ПЛАСТИНЫ ОПОРНЫЕ
К УСТАНОВОЧНЫМ ПАЛЬЦАМ

Rest plates
for locating pins.
Design and sizesГОСТ
17776—72*Постановлением Государственного комитета стандартов Совета Министров СССР
от 6 июня 1972 г. № 1138 срок введения установленс 01.01. 1974 г.
до 01.01. 1990 г.

**Изменение № 2 ГОСТ 17776—72 Пластины опорные к установочным пальцам.
Конструкция и размеры**

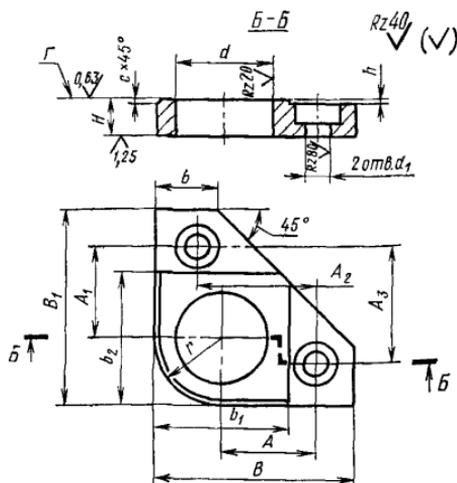
Наименование стандарта Исключить слова: «и размеры»; «and dimensions».
Пункт 2. Заменить параметры шероховатости: $Rz\ 40$ на $Ra\ 6,3$; $Rz\ 80$ на
 $Ra\ 12,5$; $Rz\ 20$ на $Ra\ 3,2$; $Ra\ 1,25$ на $Ra\ 0,8$; $Ra\ 0,63$ на $Ra\ 0,4$.
